|| **KONTROLLE BZW. AUSTAUSCH DES ANSCHRAUBFILTERS**

FÜR ROTAX® MOTOR TYPE 912 UND 914 (SERIE)
SB-912-017 UL R1
SB-914-037 UL

SERVICE BULLETIN

SB-912-017 R1

Bild 1

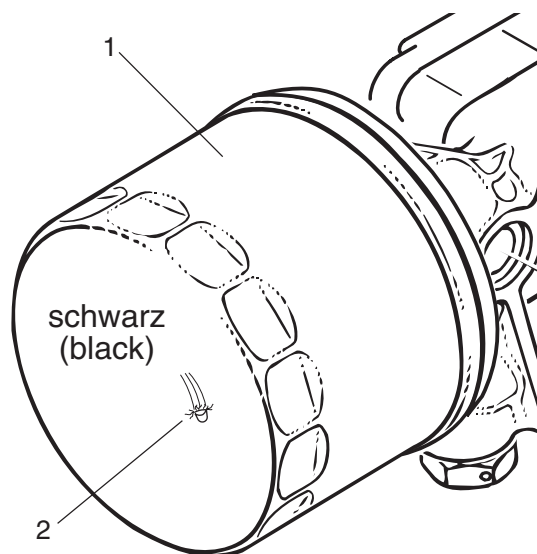
3.1) Kontrolle des Filtergehäuses

(siehe dazu Bild 1)

Die gewölbte Stirnseite des Filtergehäuses auf mechanische Beschädigungen und eventuelle Ausbuchtungen/ Wölbungen (2) durch die innenliegende Feder in gewissen Filtertypen, kontrollieren.

3.2) Austausch des Anschraubfilters auf neue freigegebene Version

a) Austausch bei nächstem Ölwechsel bzw. 100h-Kontrolle:

1. Austausch oder Montage des Anschraubfilters gemäß Wartungshandbuch für ROTAX[®] 912/914, letztgültige Ausgabe.

b) Austausch aufgrund von Beschädigung:

1. Anschraubfilter mit Oilfilterschlüssel TNr. 877620 abschrauben.

2. Montage des neuen Anschraubfilters gemäß Wartungshandbuch für ROTAX[®] 912/914, letztgültige Ausgabe.
